鸟瞰图对比

S10#楼调整对比

透视图 (S10、S11、S12#楼人视角)

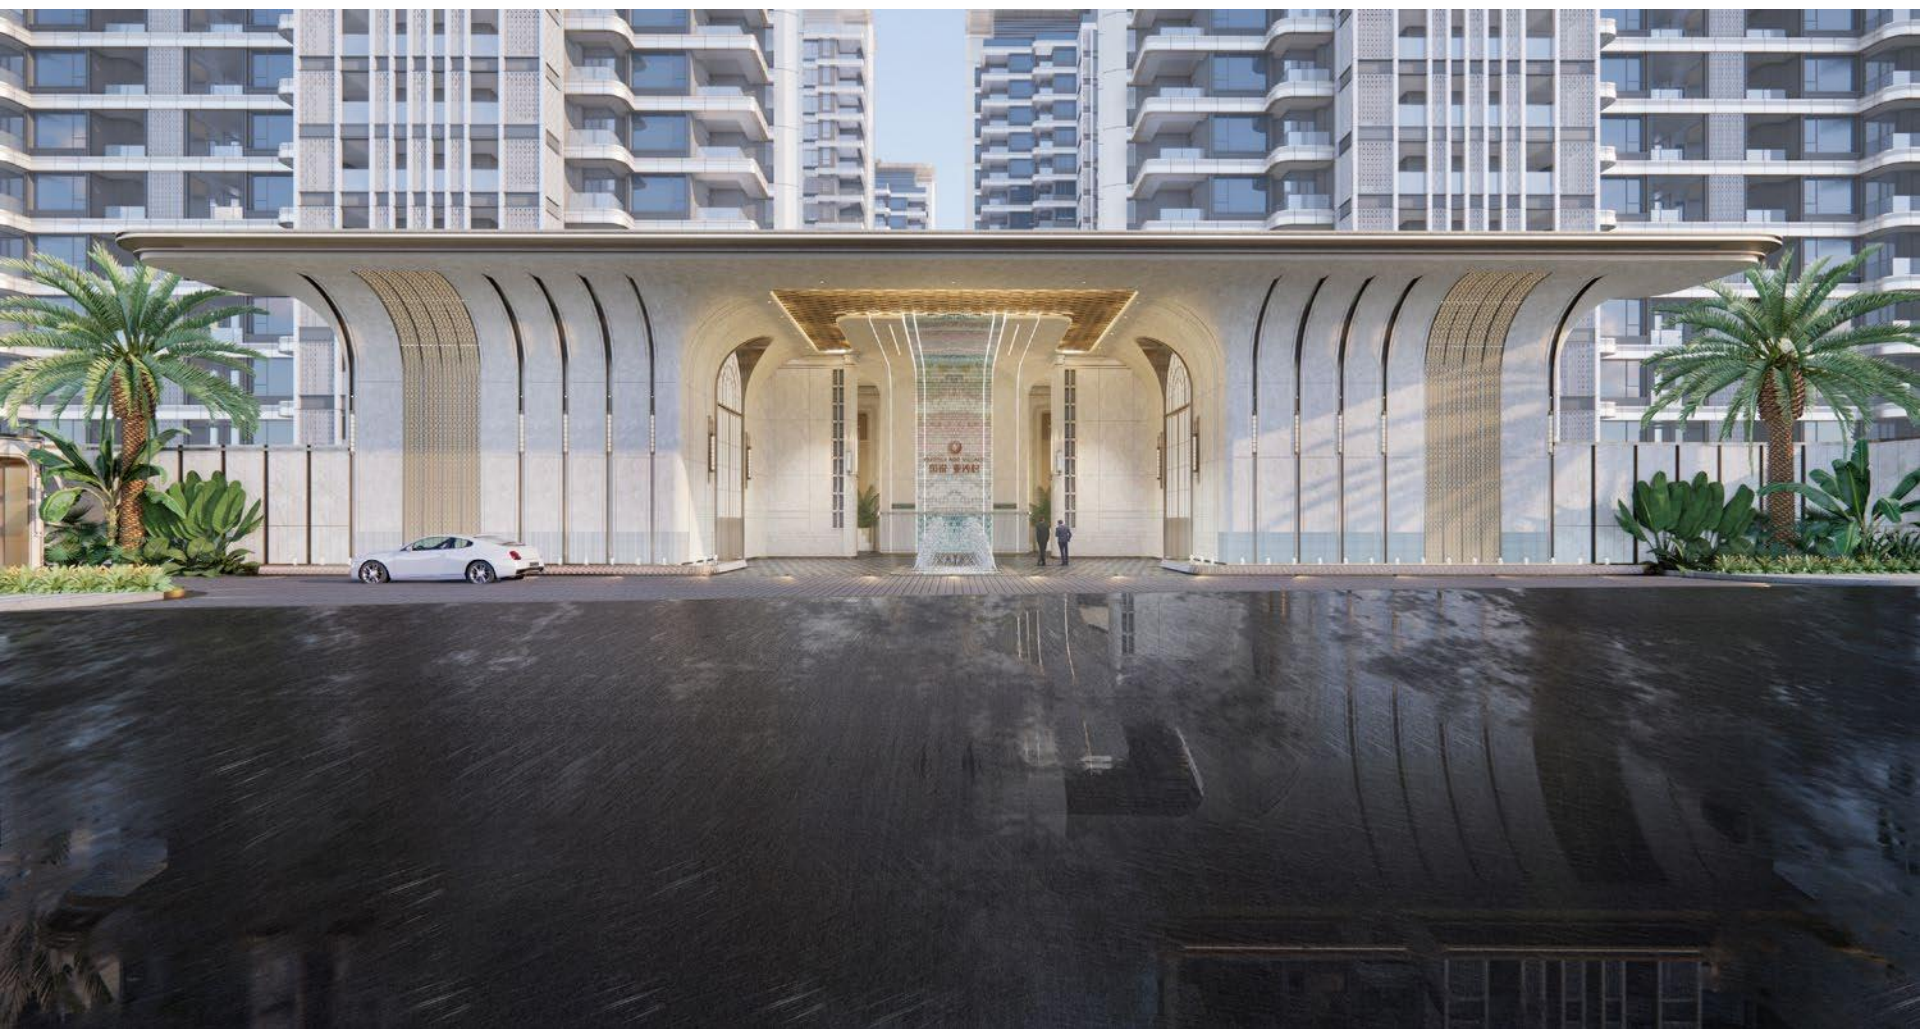
- 1、取消屋面钢结构及铝板造型;
- 2、线条材料由铝板替换为EPS线条;

小区大门补充建筑图纸

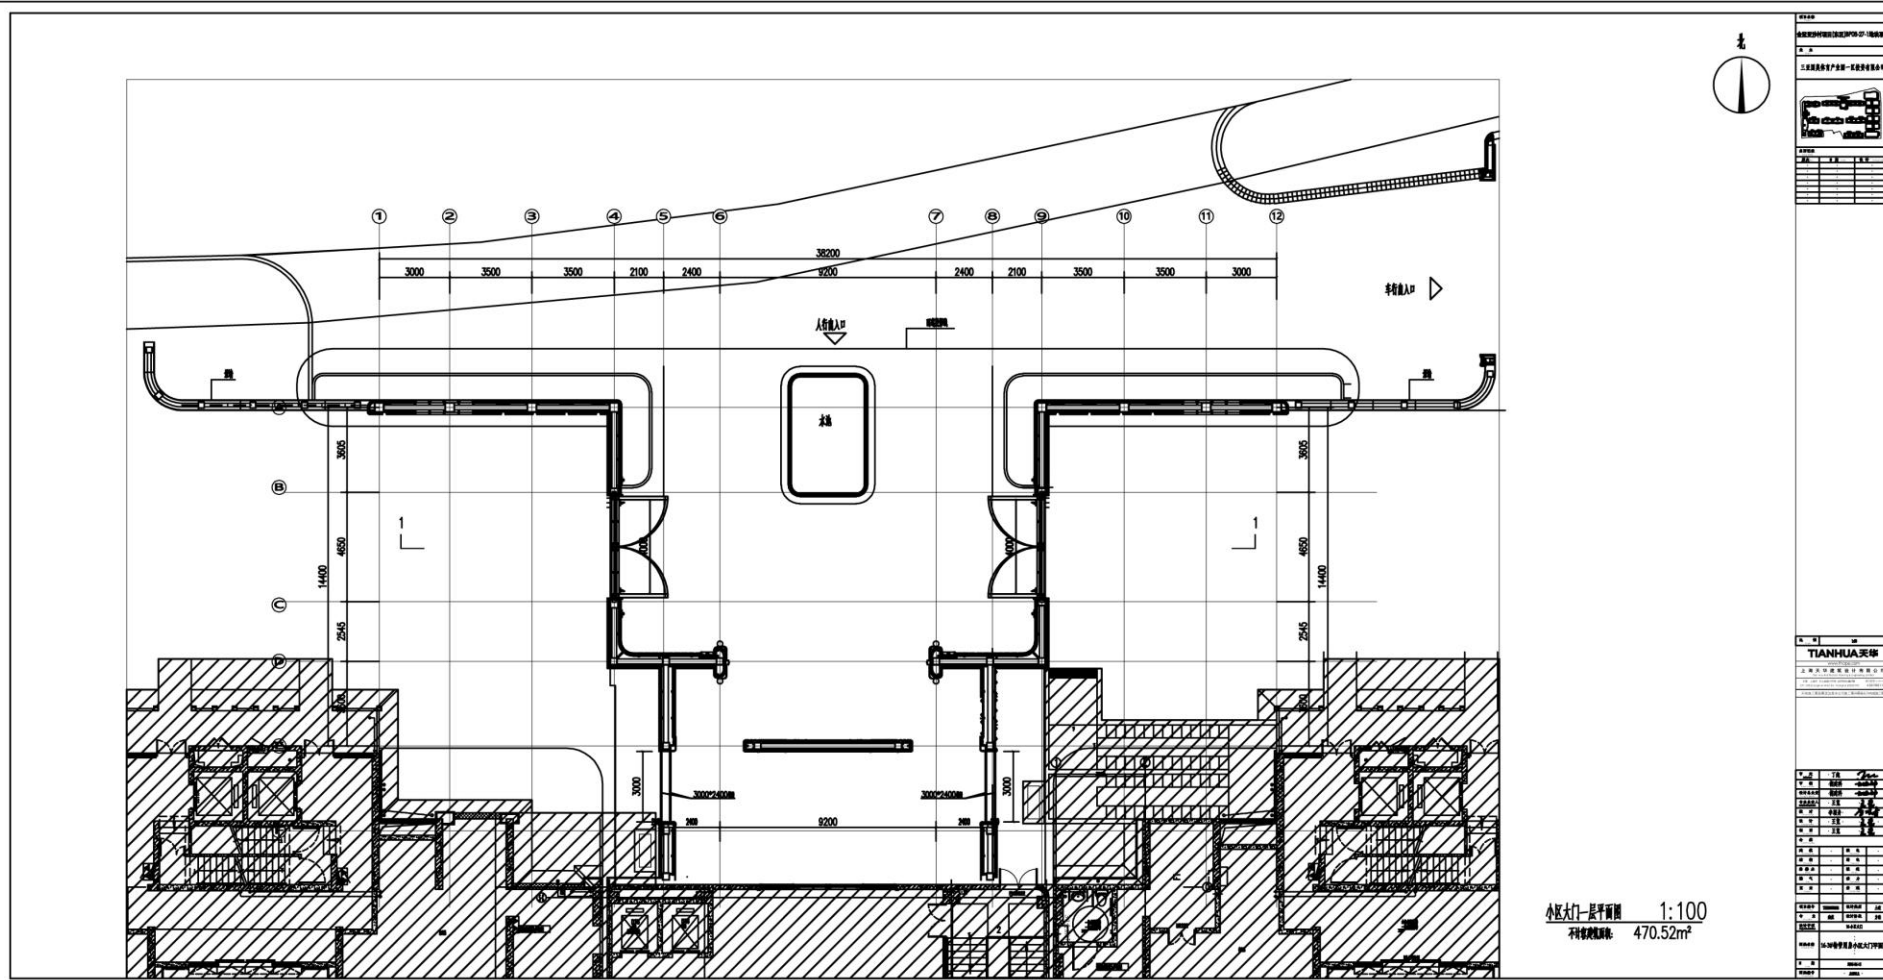
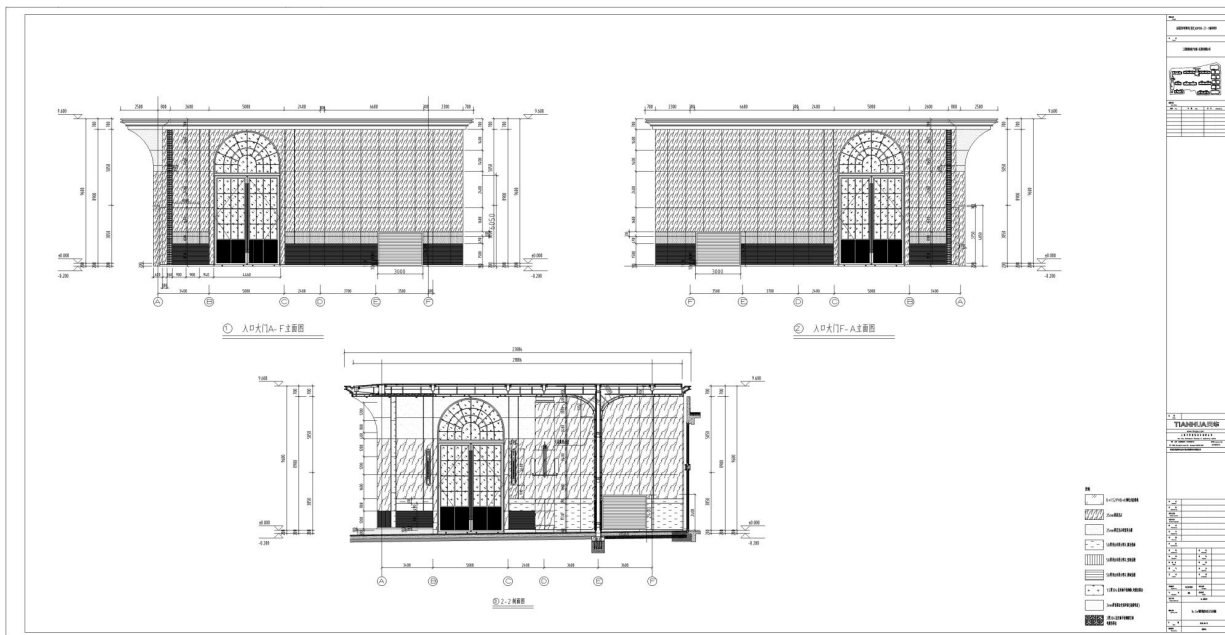
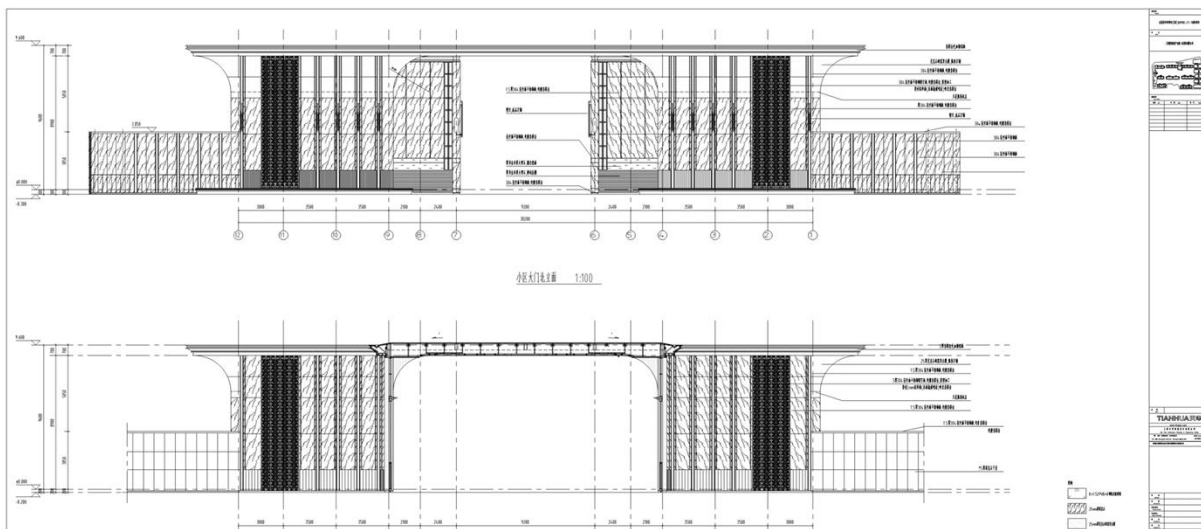
- 1、取消S10、S11、S12商业屋面钢结构及铝板造型；
- 2、增加小区大门造型。

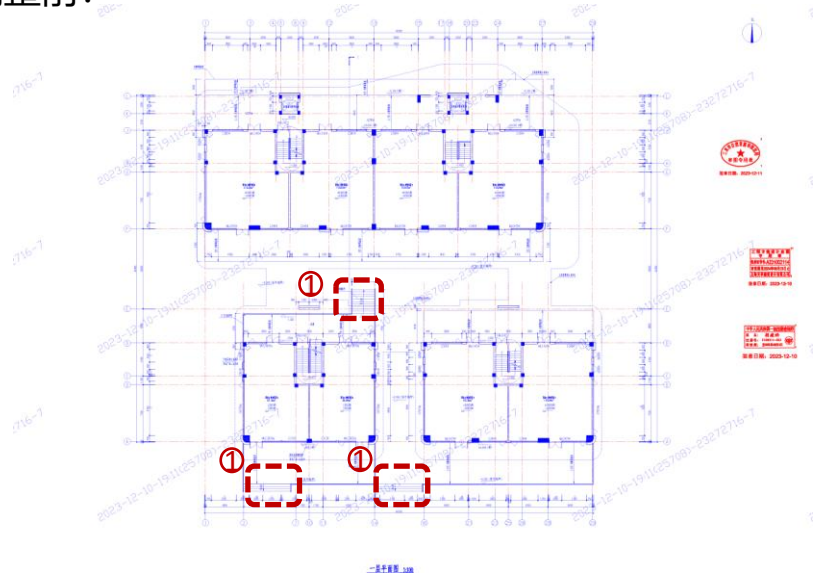
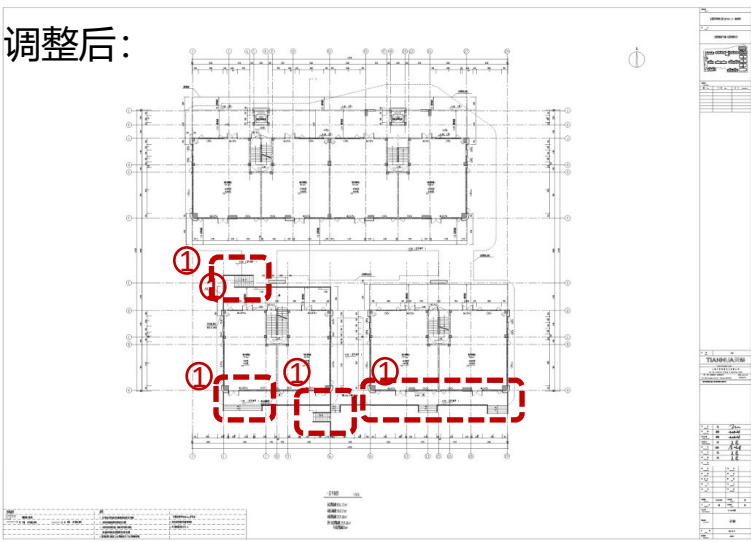
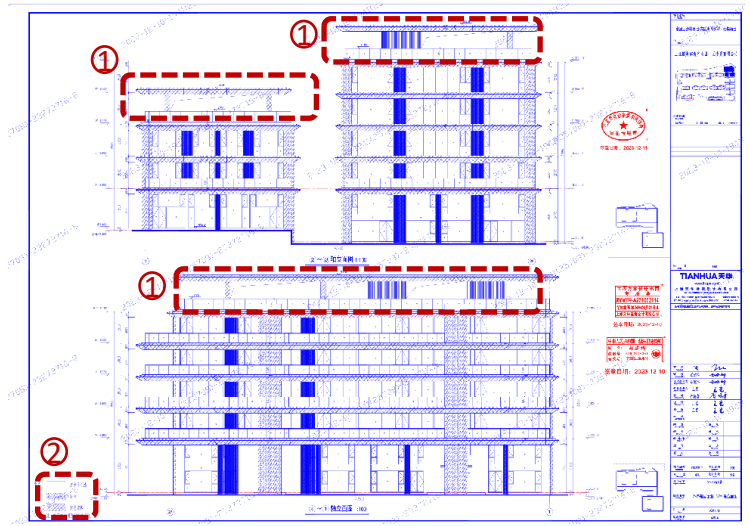
室外台阶进行优化; 无面积变化。

- 1、取消屋面钢结构及铝板造型;
- 2、立面材料灰色铝板替换为灰色EPS线条, 石材替换为仿石涂料。

S11#楼调整对比

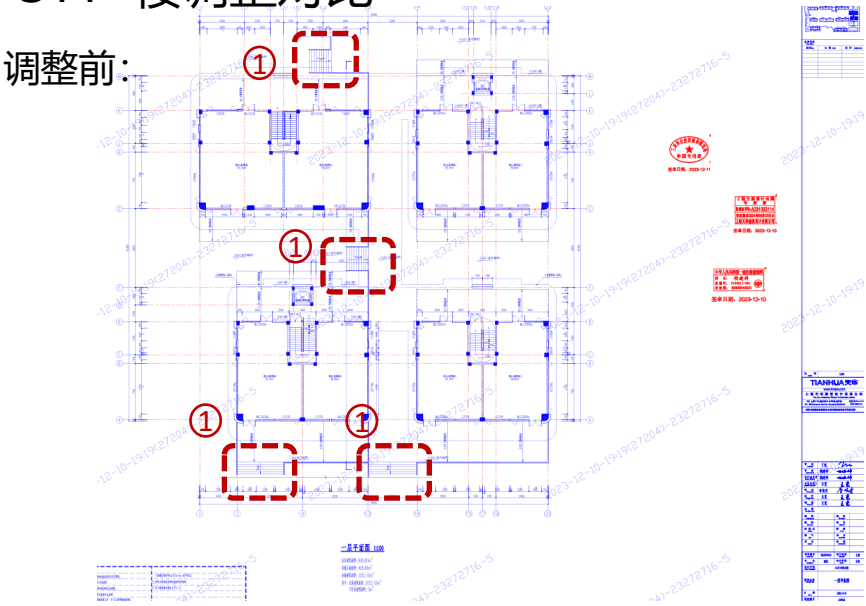
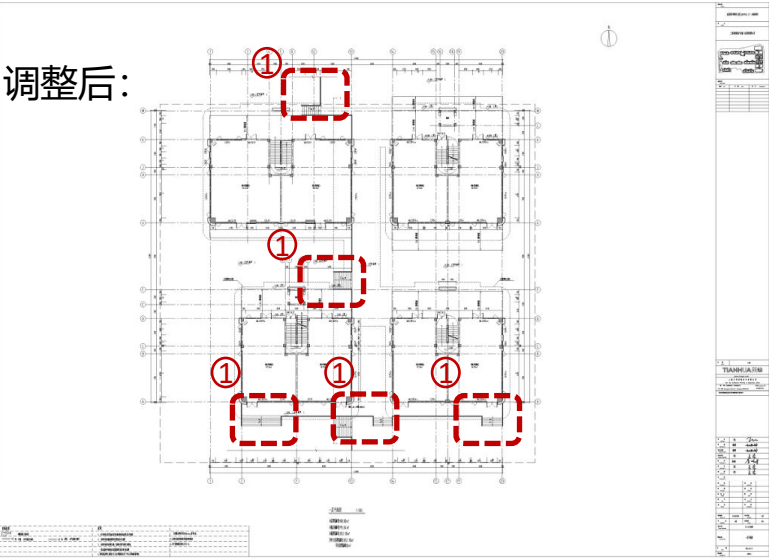
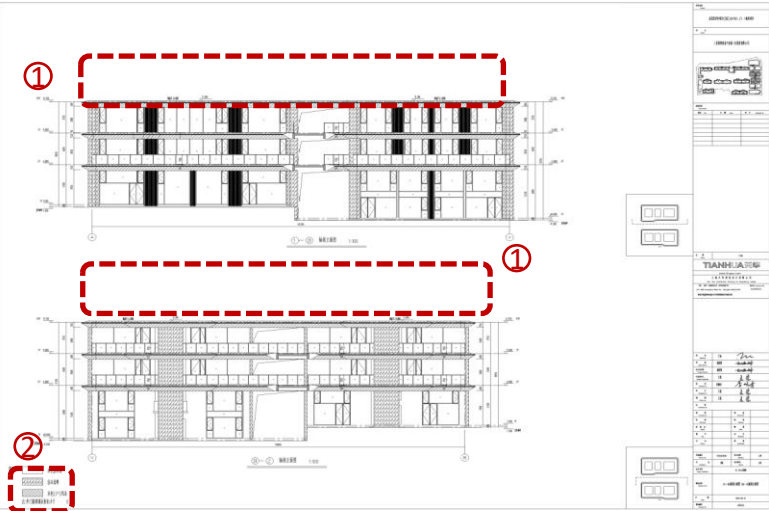
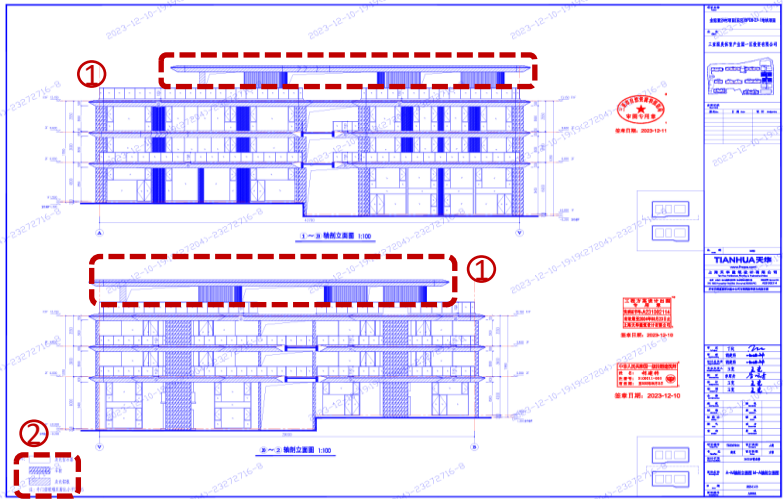
室外台阶进行优化; 无面积变化。

- 1、取消屋面钢结构及铝板造型;
- 2、立面材料灰色铝板替换为灰色EPS线条, 石材替换为仿石涂料。

S12#楼调整对比

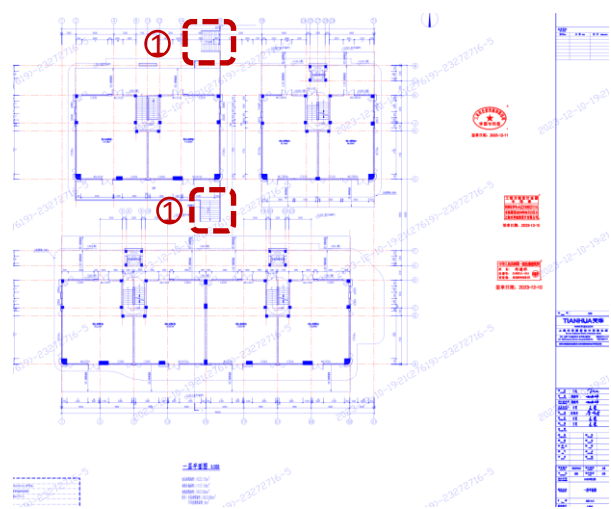
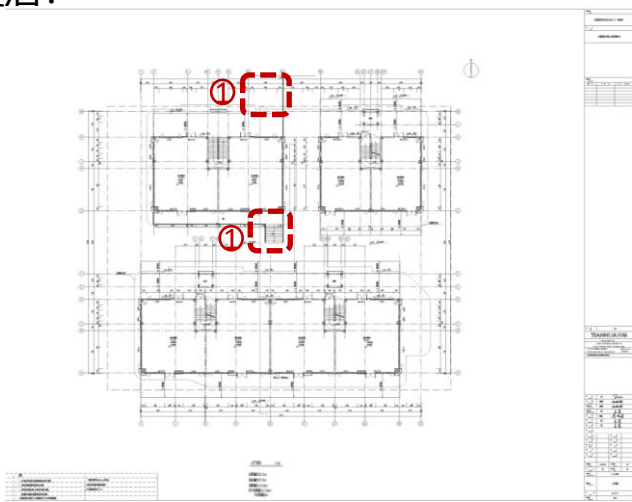
调整内容：
室外台阶进行优化；无面积变化。

- 1、取消屋面钢结构及铝板造型；
- 2、立面材料灰色铝板替换为灰色EPS线条，石材替换为仿石涂料。
